第4回
京都市における
道路構造の
技術的基準
検討委員会

『道路や公園など公共土木施設の構造等の基準を定める条例の制定等』に対する
市民意見募集(パブリックコメント)の結果

独自ルール①

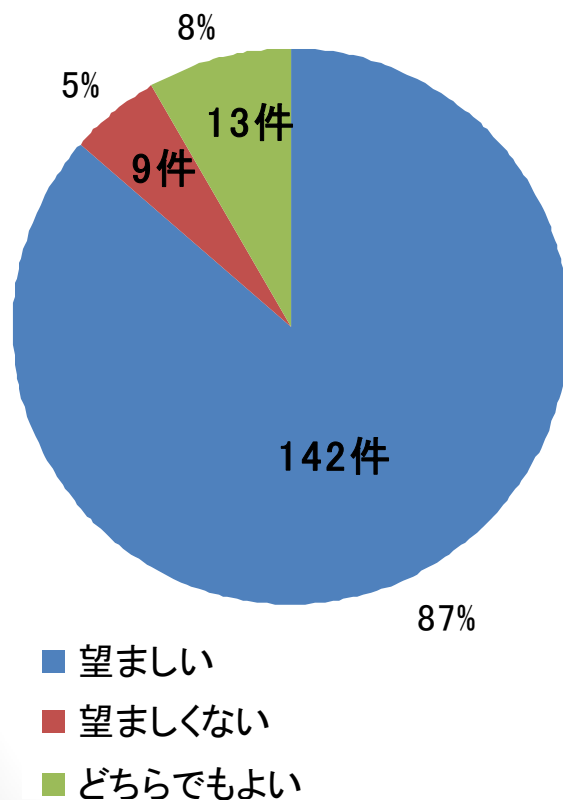
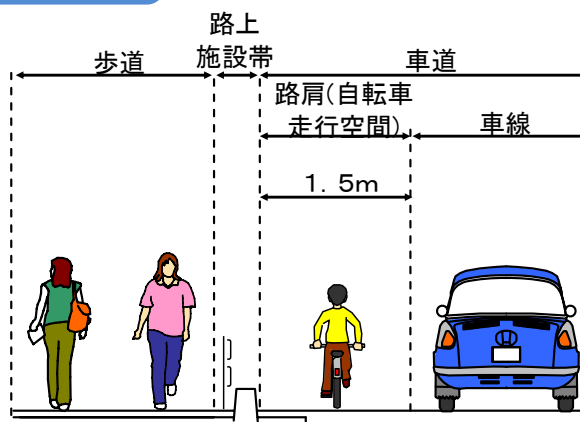
- ・「自転車が多い」、「狭い道路が多い」といった京都市の特徴に合った基準が必要である。
- ・自転車で歩道を走る人が多く、自転車道の整備を進める必要がある。
- ・交通量の数値だけでなく、学校、病院等の周辺環境も考慮してもらいたい。

- ・自転車道を整備しても、走行ルールを守る人は少ないのではないか。
- ・基準の策定しても、自転車道が整備できない場合がある。

現状では、自転車の走行ルールが十分に浸透しているとは言えませんが、ルールの啓発に努めるとともに、道路の状況に応じた自転車走行環境の整備を進めることで、道路の安全性の向上を図ってまいりたいと考えております。

独自ルール②

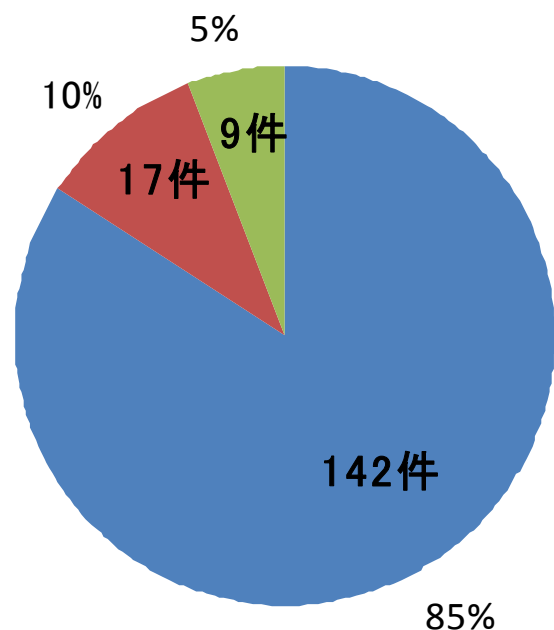
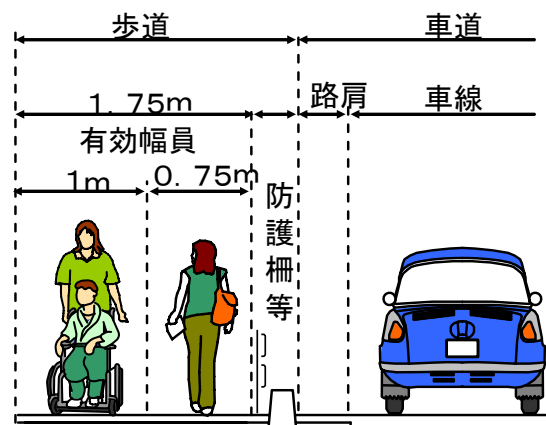
- ・ 安全確保のため、自転車レーンの整備に加え、走行ルールの徹底が必要である。
- ・ 自転車レーンの幅は、1.5m必要である。

- ・ 基準を定めても、自転車は歩道を走行すると思う。

自転車は、原則として、車道の左端を走行することとされており、自転車走行空間を確保することにより、安全性が向上すると考えております。併せて、ルールの啓発にも努めてまいります。

独自ルール③

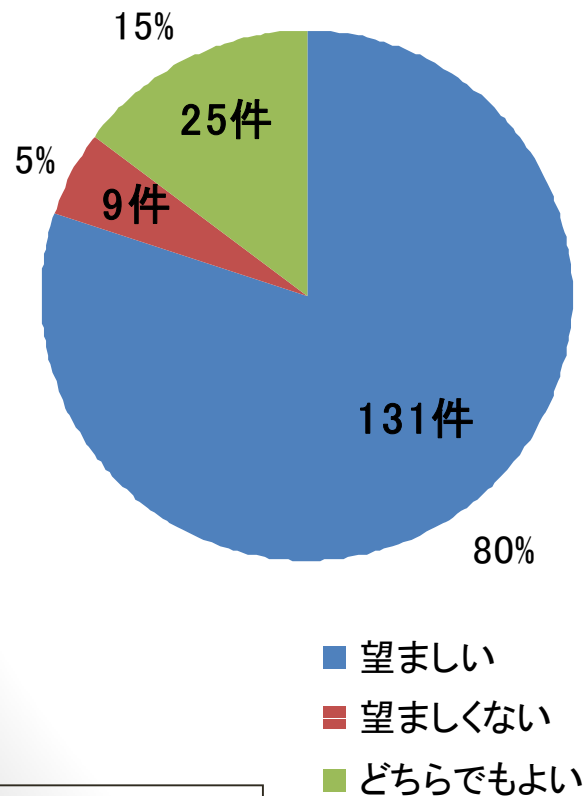
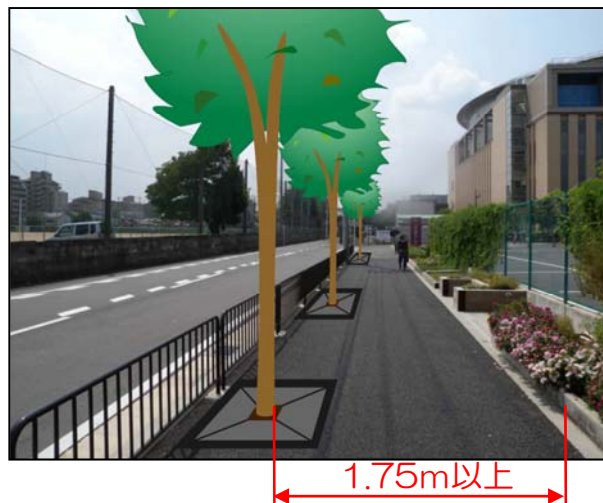
- ・ 通学路など、道路の状況に合った防護柵の整備が必要である。
- ・ 防護柵設置により歩道の幅が狭くなっても、やむを得ない。

- ・ 車いす同士がすれ違う空間が20mごとというのはいかがなものか。

車いす同士がすれ違う場合でも、最大約30秒お待ちいただくことで安全に通行していただける規定としています。

独自ルール④ 緑化推進のための 植樹ますの規定の新設

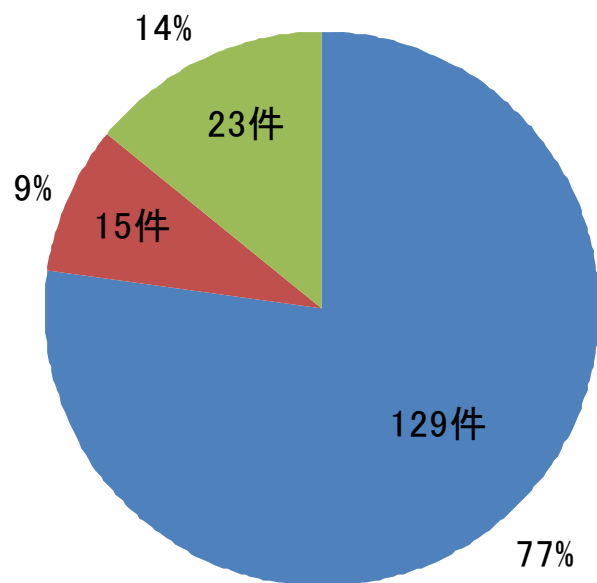
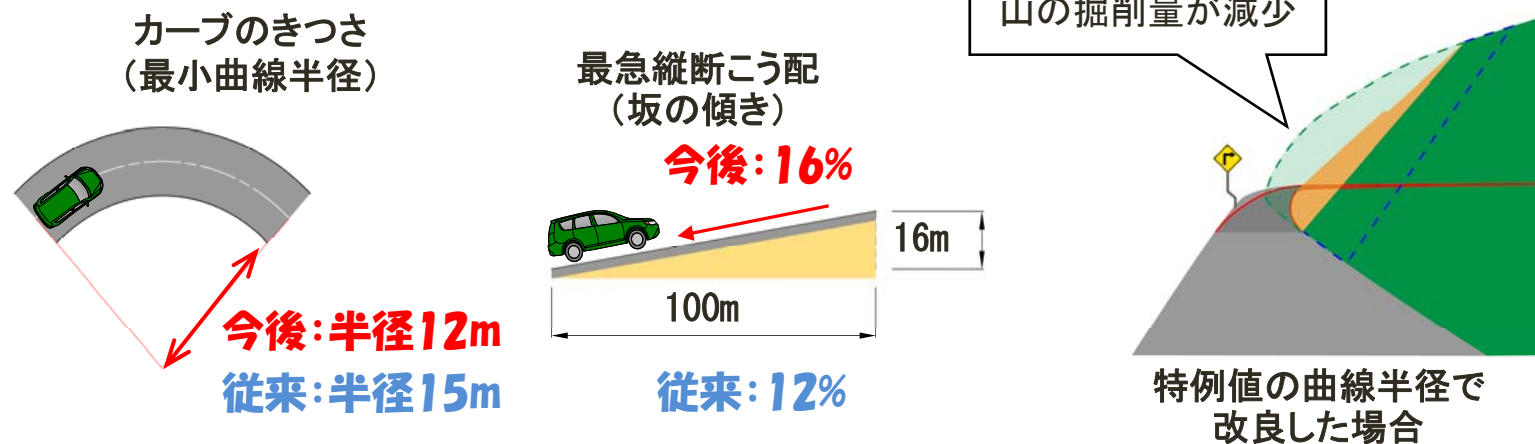
- ・ 道路の緑化を推進することができ、景観がよくなる。
- ・ 環境保全や温暖化防止につながる。

- ・ 緑よりも安全が大事である。

歩行者の安全かつ円滑な通行を確保したうえで、緑化を推進してまいります。

独自ルール⑤

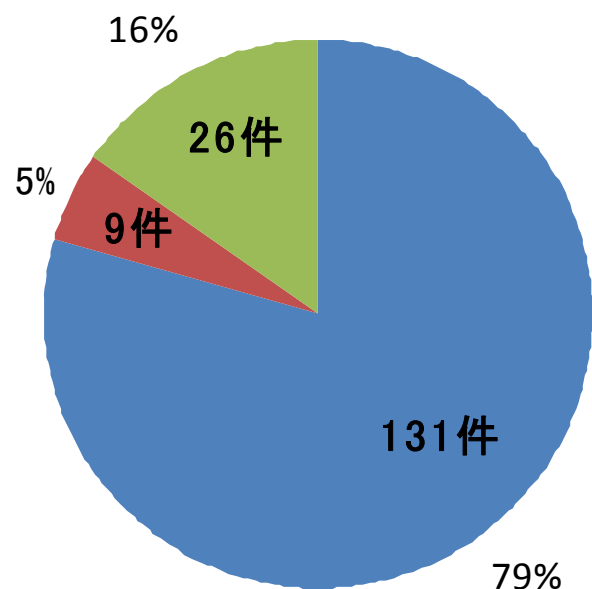
- ・ 山間部の道路改良を進め、安全性を高めていく必要がある。
- ・ 実施することにより、多くの山間部で改良されることを望む。

- ・ 道路改良に経費がかかる。

本市独自基準の策定により、これまでより道路改良できる条件が緩和され、小規模な工事に対応可能となるため、工事費用も抑えることが可能となります。
